Dodatek č. 2

1. Smluvní strany uzavřely dne 12. 9. 2018 na základě výsledku otevřeného zadávacího řízení nadlimitní veřejné zakázky s názvem „**Snížení energetické náročnosti obvodového pláště a střešních konstrukcí dílen odborného výcviku v Novém Bydžově – stavební práce**“, evidenční číslo ve Věstníku veřejných zakázek Z2018-014740, smlouvu o dílo (tato smlouva dále jako „smlouva o dílo“ nebo „SOD“).

Příloha č. 1 - Změnový list č. 6 až 14 včetně oznámení změn

Prostup č.1

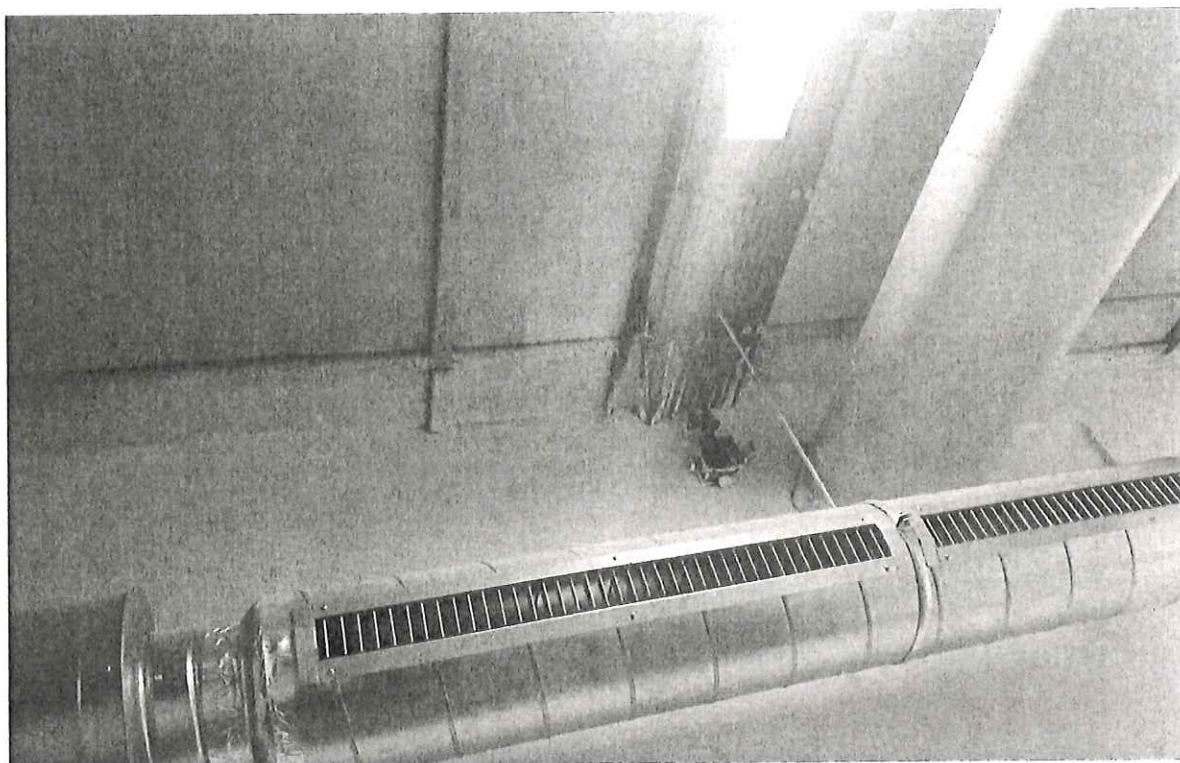
- 4 x ocelové potrubí DN 50 a DN 32 ... např. silikonový protipožární tmel CP 601S
- Svazek kabelů malý ... např. zpěňující protipožární tmel CP 611A, případně lze řešit jako sdružený vstup protipožárním povlakem/nátěrem CP 673.

Prostup č.2

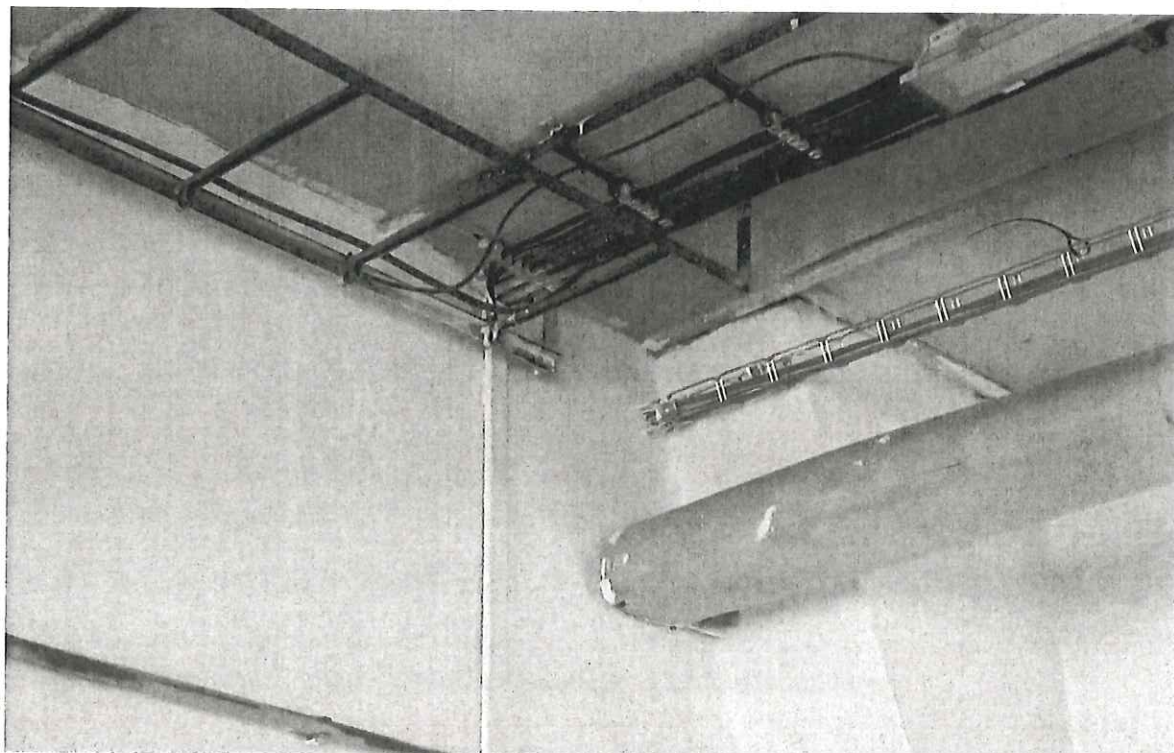
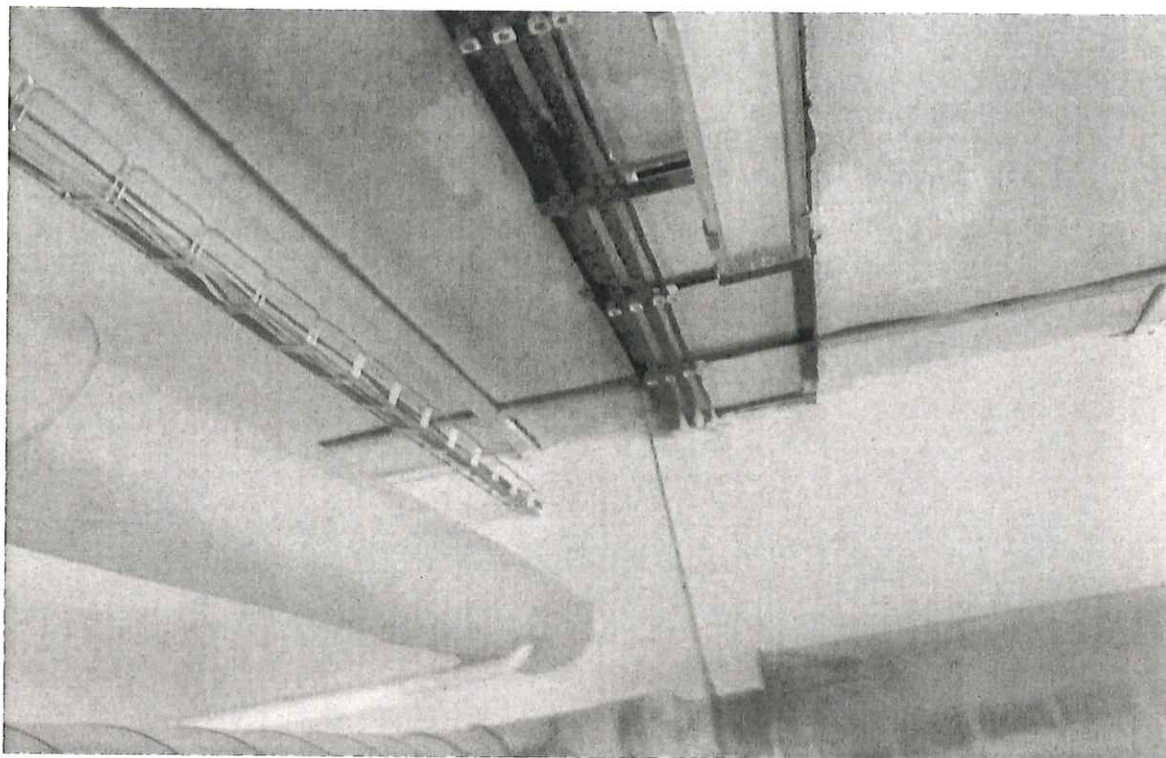
- 2 x ocelové potrubí DN 30 ... není nutno řešit protipožárním opatřením, ale je nutné dozít, případně dobetonovat v celé šířce prostupu.
- 2x Svazek kabelů malý ... např. zpěňující protipožární tmel CP 611A, případně lze řešit jako sdružený vstup protipožárním povlakem/nátěrem CP 673.

Prostup č.3

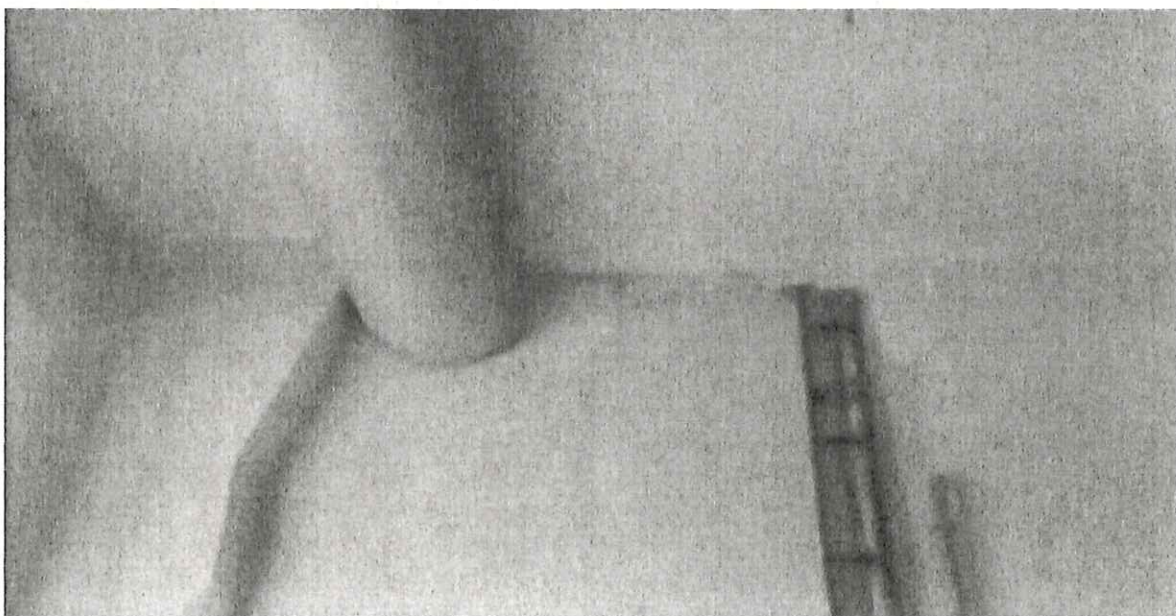
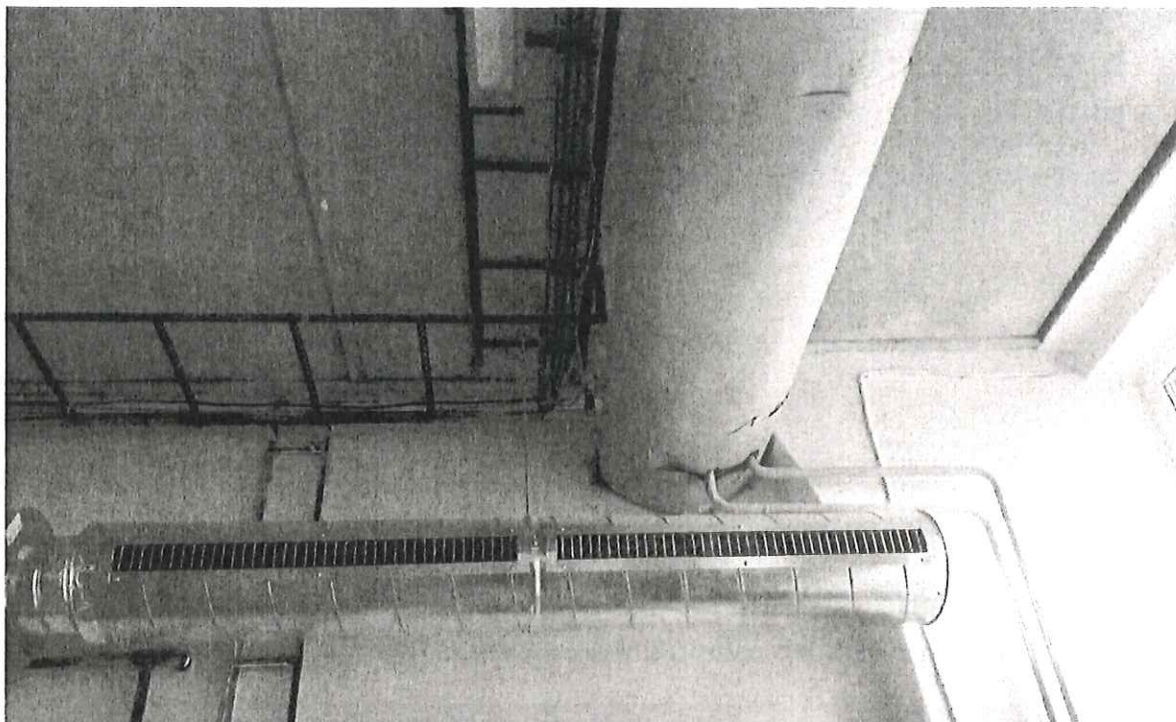
- 4 x ocelové potrubí DN 80 a DN 50 ... např. silikonový protipožární tmel CP 601S, nebo protipožárním povlakem/nátěrem CP673
- Velmi malý svazek kabelů ... např. protipožární kabelový disk CFS-D 25

Prostup č.4

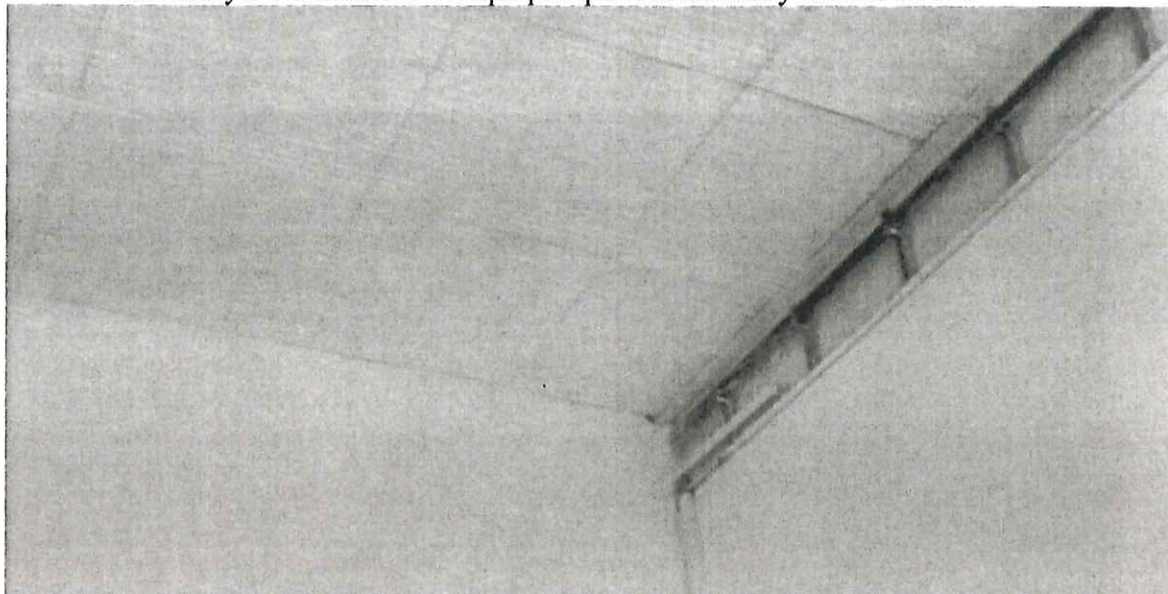
- Velmi malý svazek kabelů ... např. protipožární kabelový disk CFS-D 25

Prostup č.5

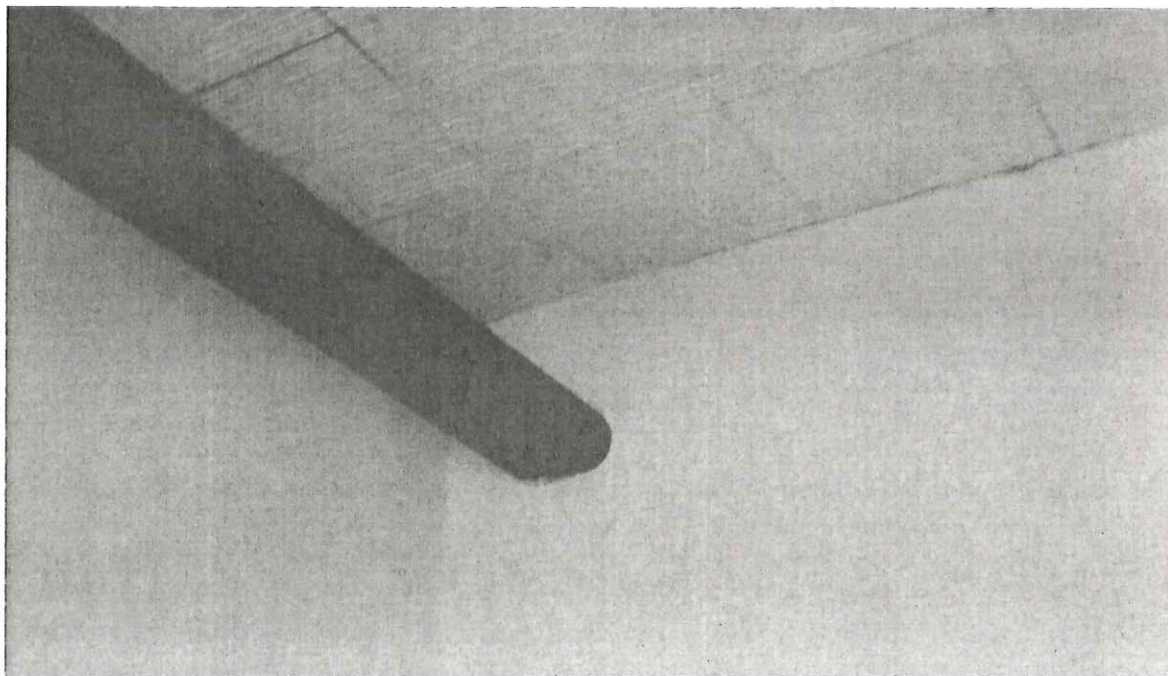
- 2 x ocelové potrubí DN 50 ... není nutno řešit protipožárním opatřením, ale je nutné dozít, případně dobetonovat v celé šířce prostupu.

Prostup č.6

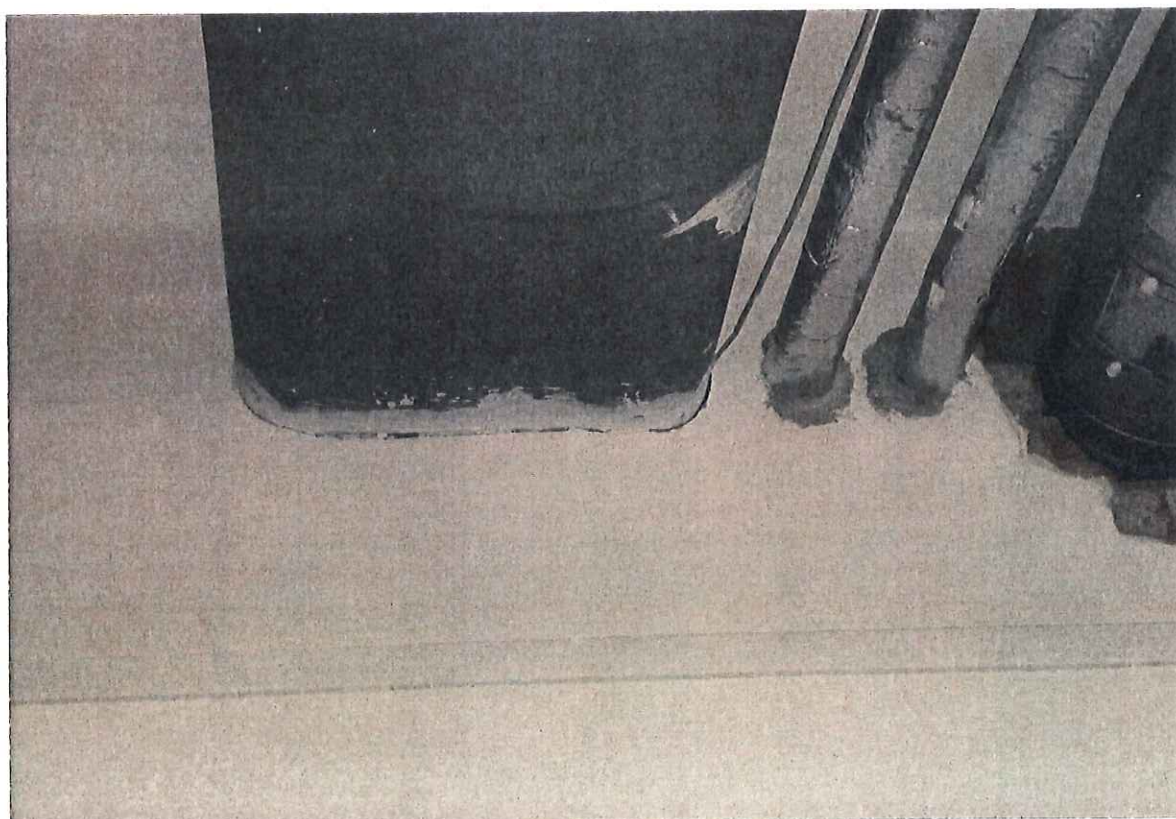
- 6 x ocelové potrubí 2x DN 80, 2x DN 50 a 2x DN 28 ... např. silikonový protipožární tmel CP 601S, nebo protipožárním povlakem/nátěrem CP673

Prostup č.8

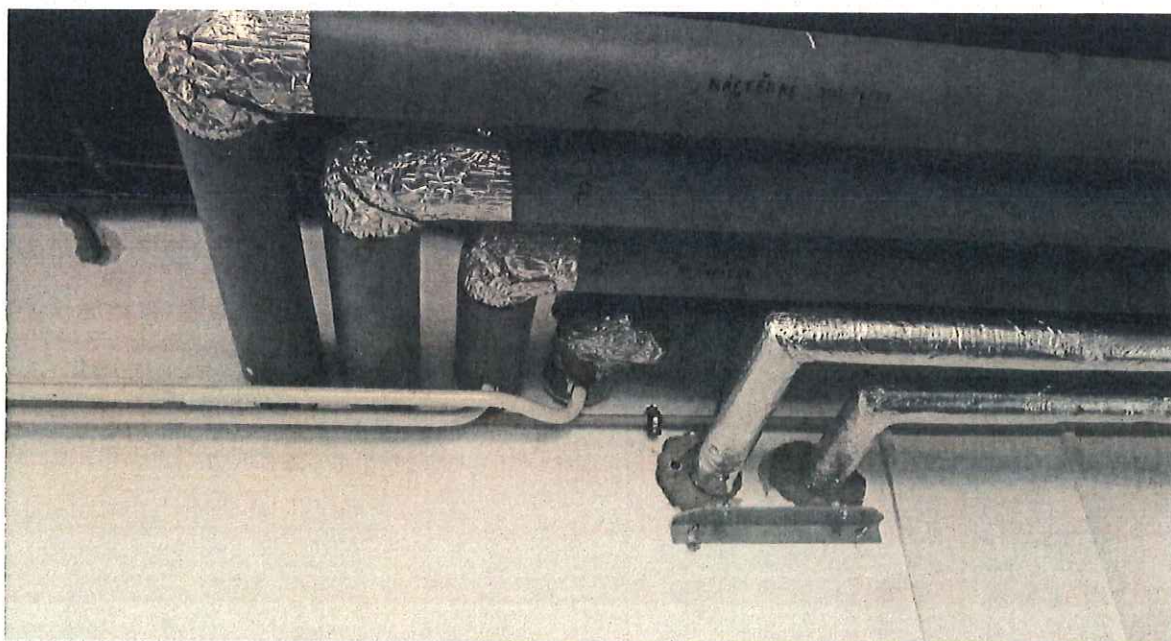
- 6 x ocelové potrubí 2x DN 50, 2x DN 32 a 2x DN 20 ... např. silikonový protipožární tmel CP 601S, nebo protipožárním povlakem/nátěrem CP673

Prostup č.9

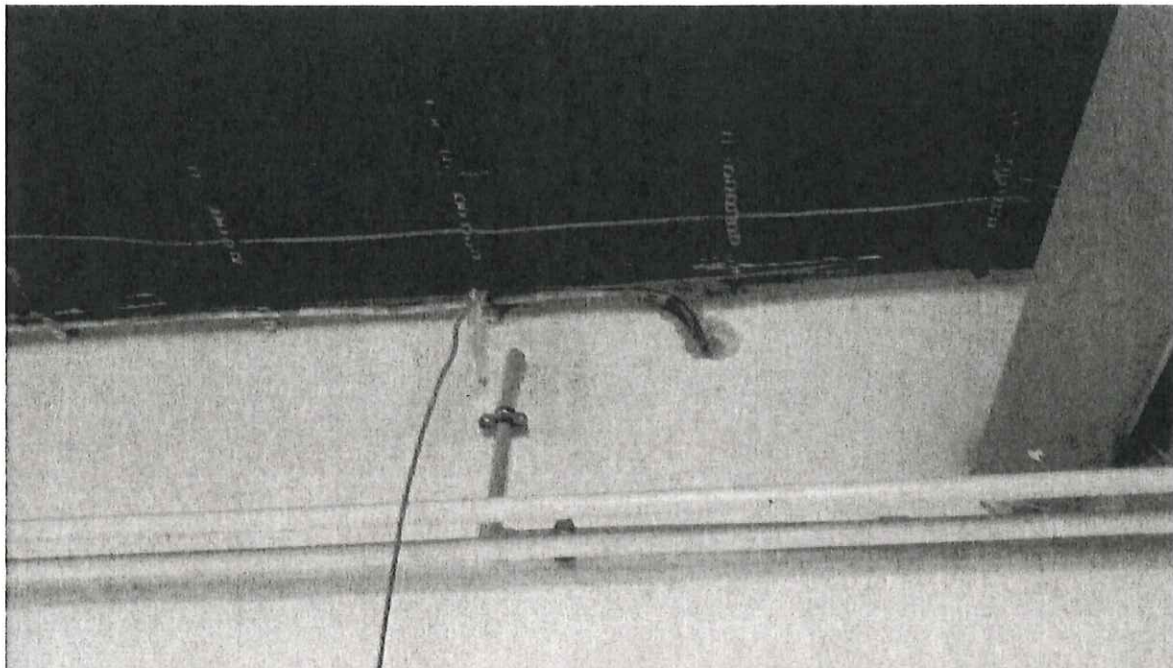
- 2x velmi malý svazek kabelů ... např. protipožární kabelový disk CFS-D 25
- Plastové potrubí do DN 20mm

Prostup č.10

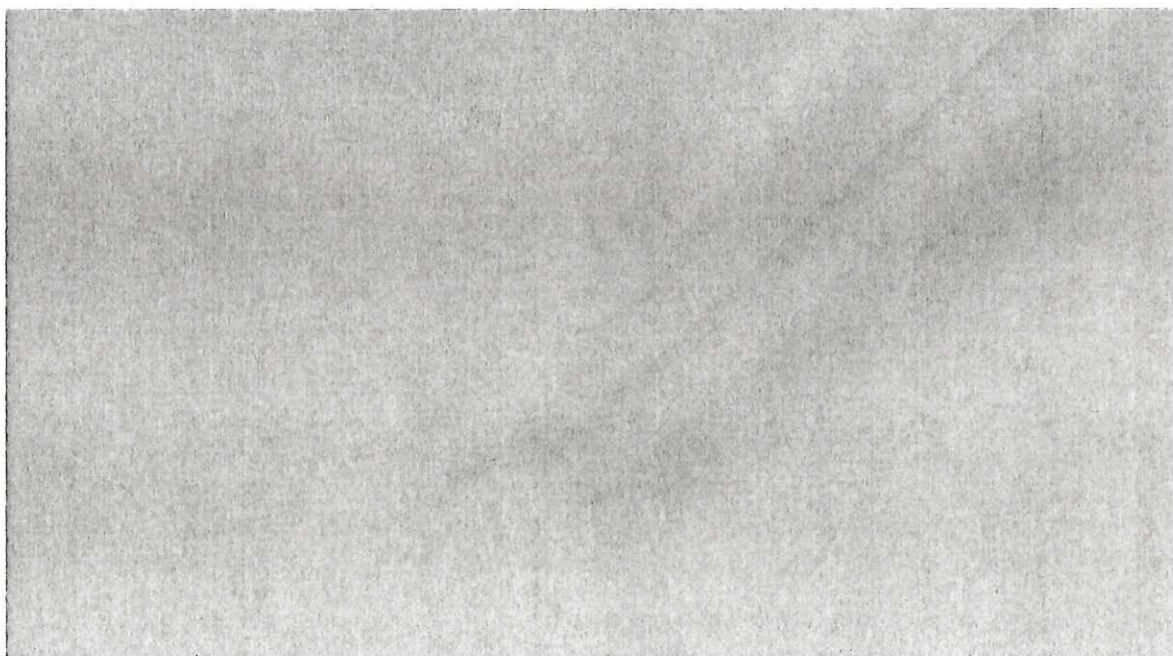
- 2 x ocelové potrubí DN 25 ... není nutno řešit protipožárním opatřením
